Gewässerschutztechnische Stellungnahme für die Erweiterung der Lagerkapazitäten

**GSB – Sonderabfall-Entsorgung
Bayern GmbH**

Bericht Nr. M134122/05

Abbildung 1. Schnitt des geplanten AwSV-konformen Bodenaufbaus der Lagerhalle L 29.

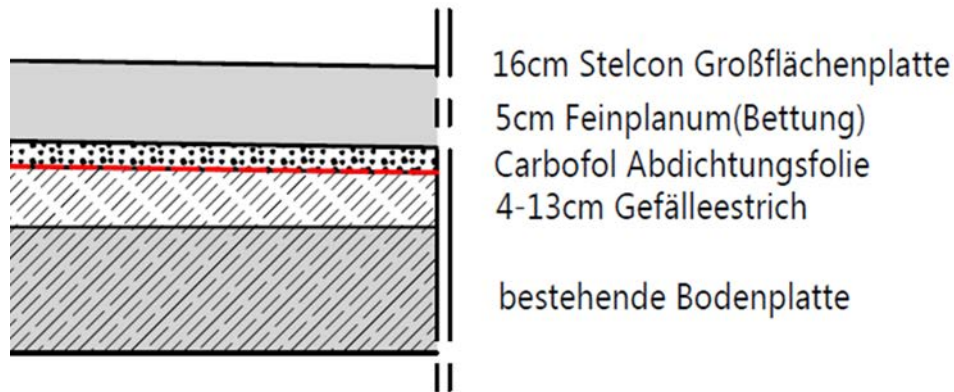
ZV 10 Das geplante Rückhaltevolumen ist mit einem zusätzlichen Rückhaltevolumen $R_{Lörü}$ für die Löschwasserrückhaltung gemäß Nr. 8.2 TRwS 779 [39] (vgl. hierzu auch Nr. 5.3 und/oder Nr. 7.2 LörüRI [45]) zu errichten. Gemäß Tabelle 2, Nr. 5.3 LörüRI [45] ist ein Löschwasserrückhaltevolumen $R_{Lörü}$ von 300 m³ zu realisieren oder in Anlehnung an Nr. 7.2.2 LörüRI [45] bei Verwendung von Schwerschaum (nach DIN 14493 Teil 2) die Höhe eines Auffangraumes, der den Wert um 30 cm übersteigt.

Nach derzeitigem Planungsstand wird die Realisierung der Löschwasserrückhaltung gemäß Nr. 7.2.2 LörüRI [45] favorisiert und die Lagerhalle L 29 umlaufend mindestens bis zu einer Höhe von 30 cm (0,3 m) mit der zugelassene PEHD-Folie „CARBOFOL PEHD 610“ [26] im Sockelbereich ausgekleidet. Die Zugänge zur Lagerhalle L 29 werden mit mindestens 30 cm hohen vertikal-fahrbaren Löschwasserrückhalte-Barrieren (vgl. Abschnitt 3.4) versehen. Im Brandfall löscht die Werkfeuerwehr mit Schwerschaum.
